Notas de la versión 84 del firmware de Shearwater Petrel 2, Perdix, Perdix AI, NERD 2 y Peregrine

VERSIÓN 84 26-JUL-2021

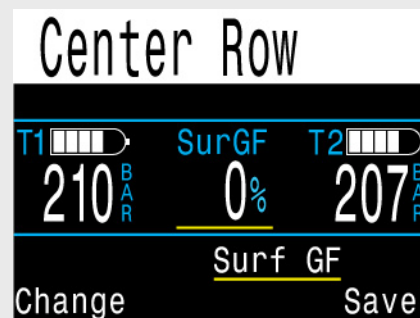
Se agregó una vista previa de la configuración de la información en la fila central en los modos de buceo técnico.

Además, hay más opciones disponibles en la posición central de los modos de buceo técnico.

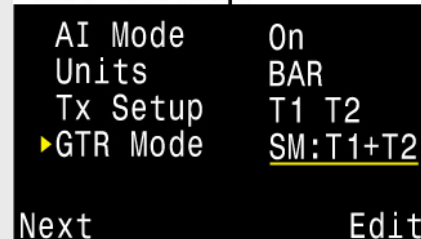
Se agregó un modo de montaje lateral (sidemount).

Estas son las particularidades del modo de montaje lateral:

- Se activan recordatorios para que cambie de botella.
- El SAC (CAS) y el GTR se calculan según la cantidad total que suman las dos botellas. Las botellas deben ser del mismo tamaño.
- Se agregó una opción de pantalla de RTR (tiempo restante de gas auxiliar). Este cálculo es el GTR si solo tuviera acceso a la botella con menor presión (es decir, su GTR en caso de pérdida de la botella con mayor presión).

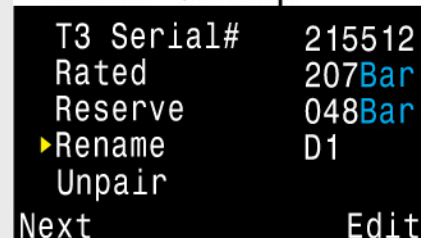
Ahora puede renombrar las botellas de AI. Hay un límite de dos caracteres por botella.

Primer carácter: T, S, B, O ó D

Segundo carácter: 1, 2, 3 o 4

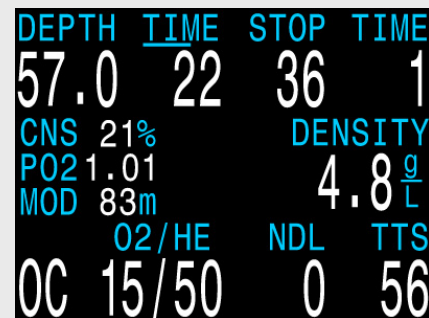
Ahora está disponible el campo de información de densidad del gas.

Solo puede agregarlo al espacio configurable en la pantalla principal. La densidad del gas se muestra en g/L.

La información de densidad del gas se muestra en amarillo a los 5.2 g/L y en rojo a los 6.3 g/L. No se muestran otras advertencias.

La información de densidad del gas se muestra en amarillo a los 6.3 g/L. No se muestran otras advertencias.

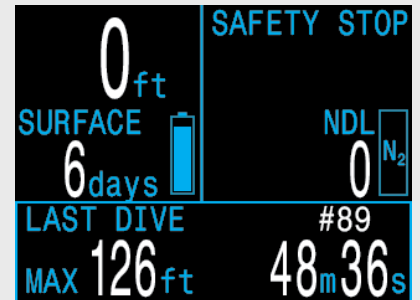
Se agregaron alertas personalizables. Puede configurar estas alertas para que se emita una advertencia al alcanzar un límite especificado. Además, la información correspondiente en la pantalla principal se pondrá de color amarillo durante todo el tiempo que se esté superando el límite. En la Peregrine, se activará una vibración junto con la advertencia.

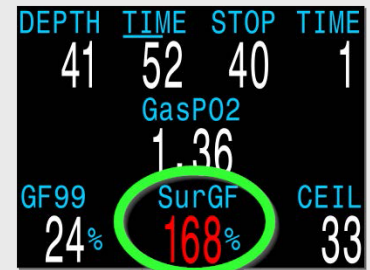
Se agregó el campo de factor de gradiente (GF) en la superficie (SurfGF). En este campo, se muestra la información del factor de gradiente si ascendiera a la superficie inmediatamente. Este cálculo es diferente al del campo GF99, que muestra su factor de gradiente a la profundidad actual. Se encuentra disponible:

Surface GF (GF en la superficie) es el factor de gradiente si ascendiera a la superficie de inmediato.

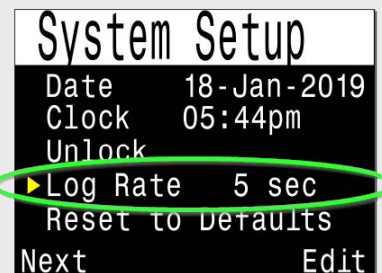
La tasa de muestreo del registro de inmersiones se puede configurar a 2, 5 o 10 segundos (anteriormente, el único intervalo posible era 10 segundos). Tenga en cuenta que la descarga de los registros puede tomar más tiempo si la tasa de muestreo es más frecuente, ya que se está registrando más información. Además, podrá almacenar menos registros, a menos que los sobrescriba. Por ejemplo, con una tasa de 10 segundos, se pueden almacenar hasta aproximadamente 1000 horas, mientras que con una tasa de 2 segundos, solo 200 horas.

La tasa del registro de inmersiones se puede configurar a 2, 5 o 10 segundos.

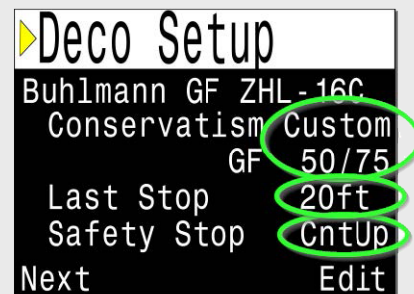
En el modo OC Rec (circuito abierto recreativo), el usuario ahora puede escoger la profundidad de 20 pies (6 m) para la última parada. Anteriormente, la última parada era siempre a 10 pies (3 m) en el modo OC Rec.

Nuevas opciones de descompresión en OC Rec

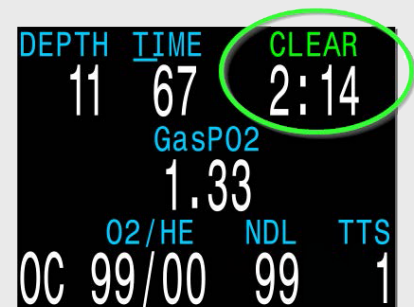
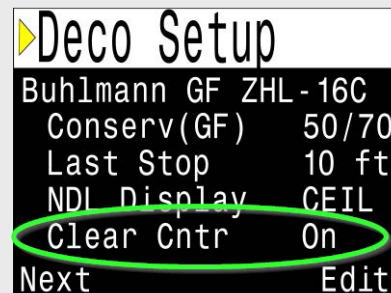
Se agregó una opción para iniciar una cuenta desde cero de Deco Clear (Descompresión realizada).

Una vez que se haya realizado la descompresión, el contador comenzará a contar desde cero. Es útil para llevar un registro del tiempo adicional si decide extender la duración obligatoria de las paradas de descompresión. Si se trata de una inmersión sin paradas de descompresión, el contador se inicia al llegar a la zona de la parada de seguridad (es decir, a menos de 20 pies [6 m]).

El Clear Counter (Cont. descomp. real.) comienza a contar desde cero una vez que realizó las paradas de descompresión.

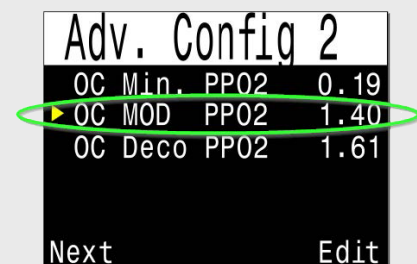
CAMBIO Se modificaron las opciones de los límites de PPO2 en el modo OC Tec (circuito abierto técnico).

Ahora se ha eliminado la configuración OC Max. PPO2 (PPO2 máxima en circuito abierto) y se ha reemplazado por la configuración OC MOD PPO2 (PPO2 máxima operativa en circuito abierto). Esta configuración solo se aplica a la fase de profundidad máxima de la inmersión. La computadora de buceo usa el límite de OC Deco PPO2 (PPO2 de descompresión en circuito abierto) en lugar del límite de OC MOD PPO2 cuando se encuentra a 25 pies (7.5 metros) de una parada de descompresión obligatoria. El límite de OC Deco PPO2 también determina en qué momento se hacen los cambios predictivos de gas de descompresión. Además, si el gas activo tiene una fracción de oxígeno mayor o igual a 80%, se utiliza el límite de descompresión, ya que se presupone que el gas es un gas de descompresión.

La configuración OC MOD PPO2 reemplaza a la configuración OC Max. PPO2, y su comportamiento es diferente. LEA la descripción a la izquierda.

Cuando actualice el firmware, el valor OC MOD PPO2 será 1.40 ata, pero el valor OC Deco PPO2 no se modificará. Los valores predeterminados son:
